Antrag der SPD-Fraktion im Ortsbeirat Godramstein zur Sitzung am 26. August 2020

die Fraktion der SPD im Ortsbeirat Landau-Godramstein beantragt den Bau eines
Kreisels östlich der B10 und nördlich der K13 im neuentstehenden Anschlussbereich der
beiden Straßen.

Auszug aus dem GeoPortal Landau
Maßstab: 1 : 2344
Datum: 21.7.2020

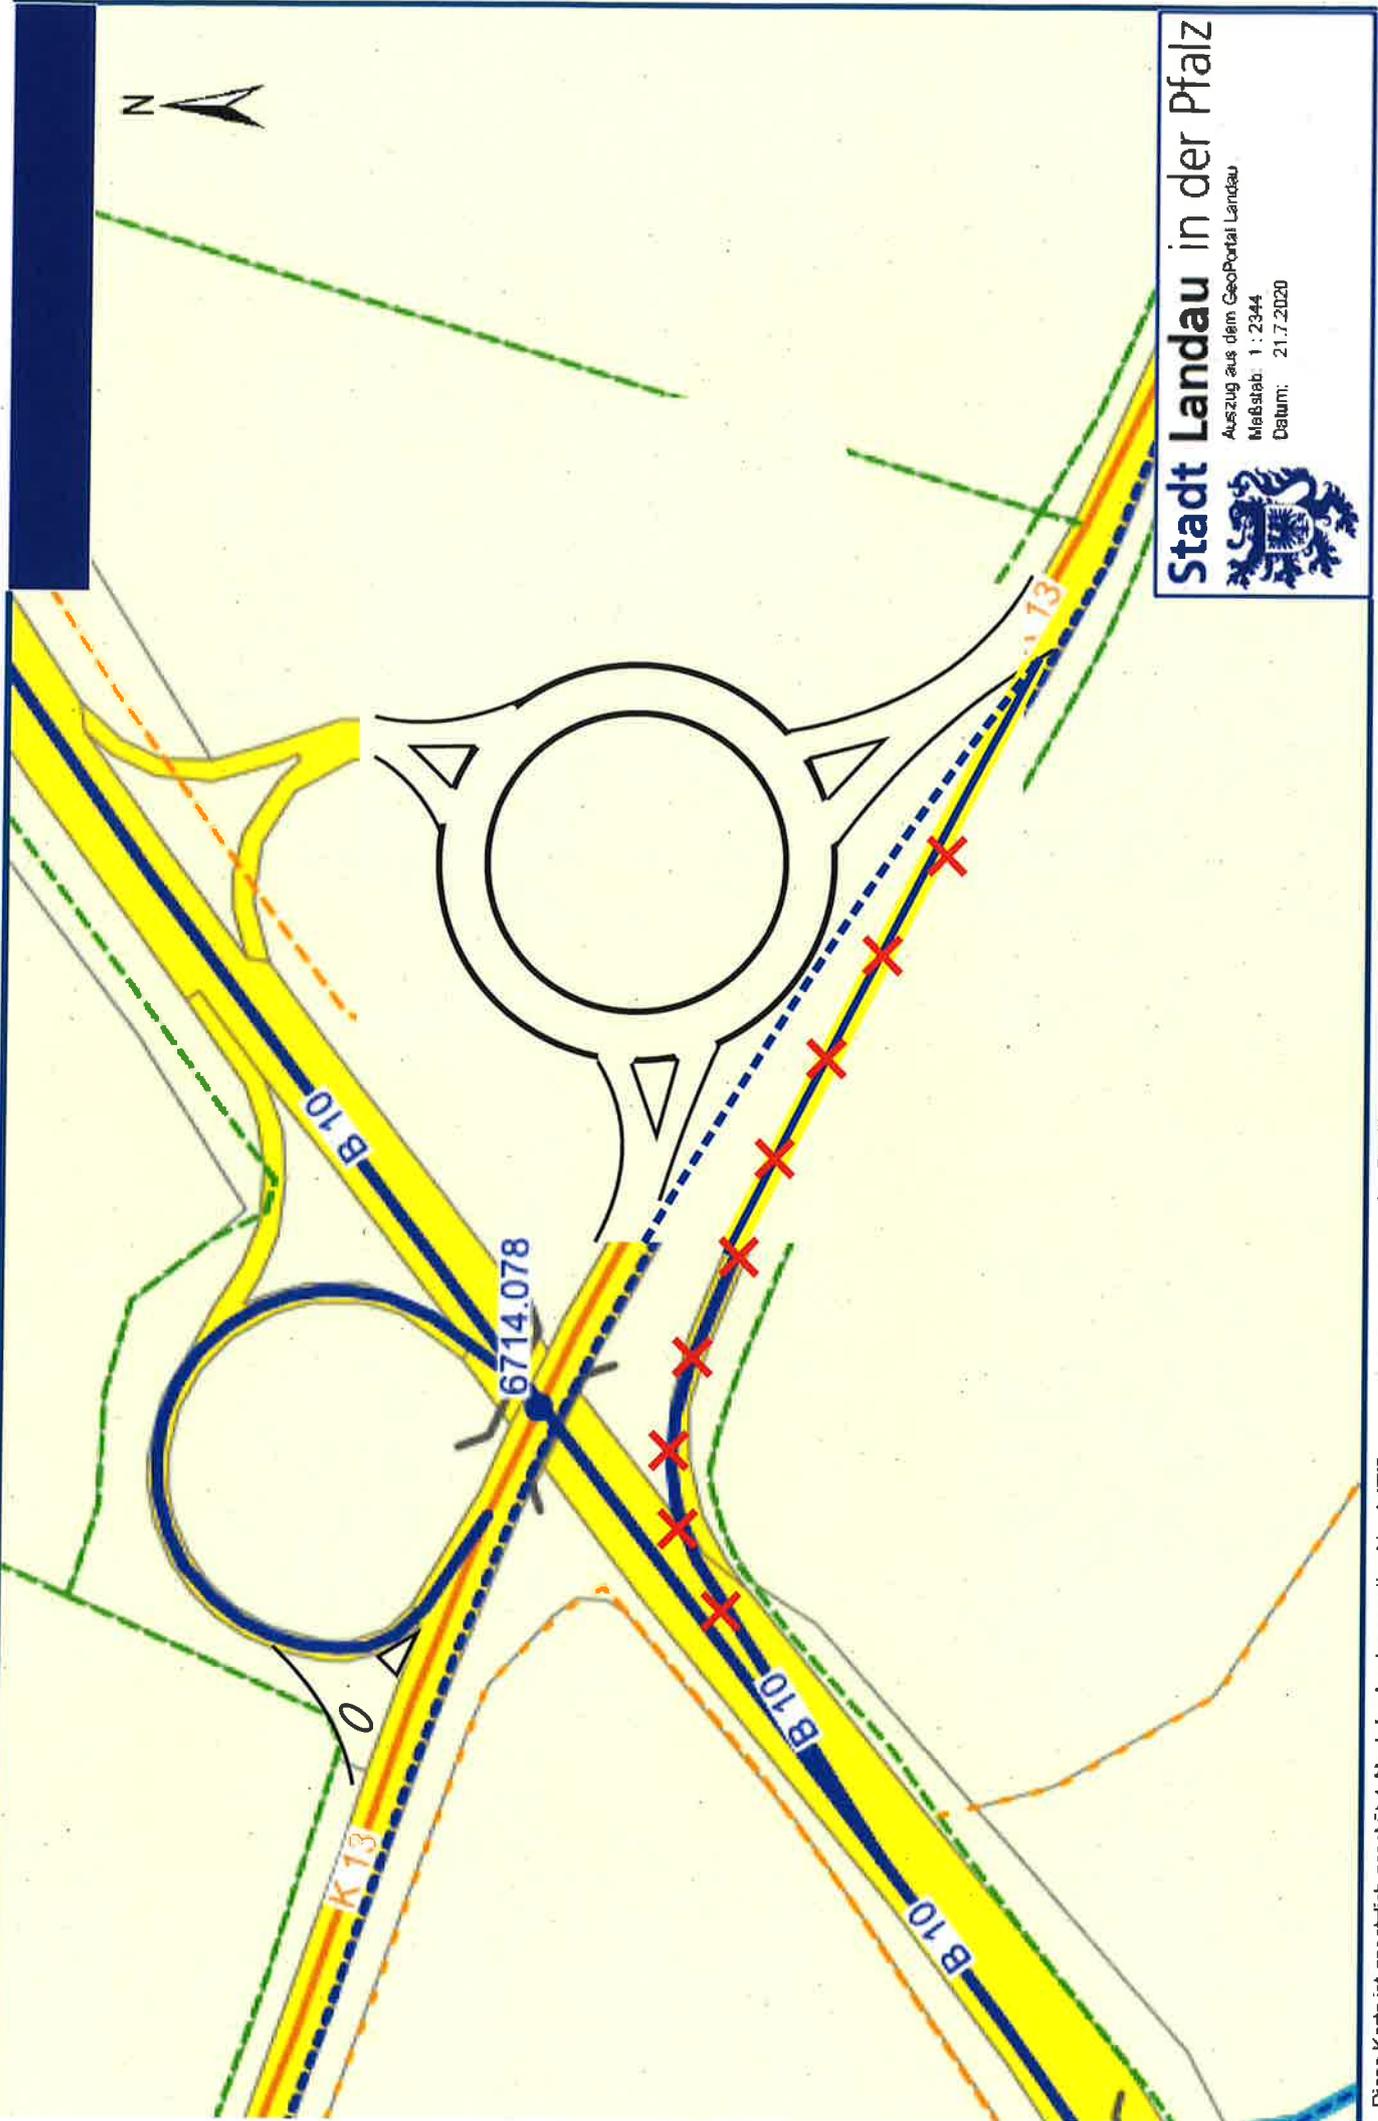
Nach aktuellem Planungsstand, soll die Abfahrt der B10 aus Annweiler kommend Richtung Landau/Städtisches Klinikum im Bestand bleiben. Alle anderen Ab- und Zufahrten auf östlicher Seite der erweiterten B10 werden nördlich der bestehenden Brücke zusammengeführt und nicht kreuzungsfrei an die K13 angeschlossen. Dies sehen wir problematisch. Durch den Bau eines Kreisverkehrs kann die gesamte Anschlusssituation in diesem Bereich entschärft werden.

- Der Fahrradweg Godramstein-Landau kann südlich am Kreiselbauwerk vorbeigeführt werden; der von vielen Fahrradfahrern, v.a. Schülern und Studenten genutzte Weg wird die Abfahrt der B10 nicht mehr kreuzen. Dies erhöht die Verkehrssicherheit optimal für alle Verkehrsteilnehmer.

- Die bestehende Abfahrt von der B10 kann zurückgebaut und renaturiert werden. Die Fläche kann den angrenzenden Winzern, die durch den Ausbau der Bundesstraße sehr viel Weinbergsgelände zur Verfügung gestellt haben, zurückgegeben werden. Eine Begrünung der Kreiselinnenfläche vorausgesetzt, wird daher weniger Fläche versiegelt, als durch die bestehende Planung.

- Die Geschwindigkeit zwischen Stadtausfahrt Landau und Ortseinfahrt Godramstein auf der K13 wird durch den Kreisel auf natürliche Art und Weise vermindert.

- Es entsteht ein kreuzungsfreier Bereich, wodurch die Unfallgefahr deutlich reduziert wird.
- Die vorgesehene Straßenführung östlich der B10 und nördlich der K13 liegt zur Zeit im Schotterbett. Die endgültige Befestigung (Asphaltierung) soll lt. LBM erst in ca. 3 Jahren erfolgen. Erfolgt umgehend die Planung des beantragten Kreisels, können enorme Kosten für dessen Bau eingespart werden.

- Der benötigte Platz für einen ausreichend großen Kreisverkehr an der vorgeschlagenen Stelle ist vorhanden.
